Odpowiedź na pytanie

dotyczy postępowania o udzielenie zamówienia publicznego, nr sprawy: OS-AAD.213.207.2021, prowadzonego pod nazwą „Kompleksowa obsługa techniczna systemów klimatyzacji i wentylacji zainstalowanych w siedzibie Zamawiającego”

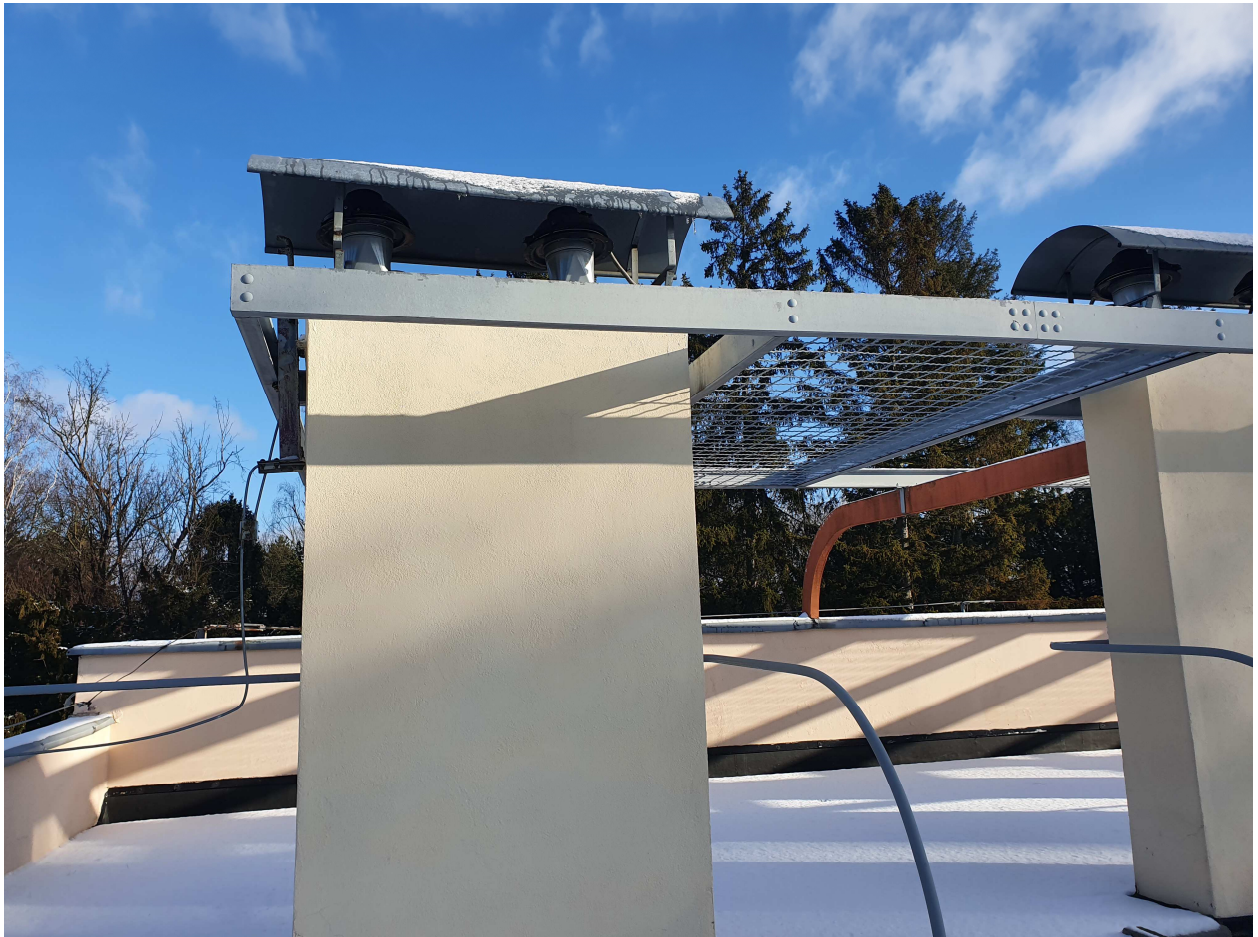
„W ogłoszeniu są uwzględnione przeglądy konserwacyjne wentylacji hybrydowej, wentylatorów dachowych i układu wentylacji w kuchni. Natomiast w wykazie nie znalazłam informacji na temat ilości elementów danych instalacji takich jak: ilość czyszczonych wentylatorów, kratek, nawiewników, okapów, marki i modelu rekuperatora które są potrzebne do dobrania filtrów na wymianę. Proszę o zamieszczenie informacji odnośnie ilości elementów systemu wentylacji.”

Dodatkowo wentylator przemysłowy – obsługujący pracę produkcji gastronomicznej (zdjęcie poniżej).
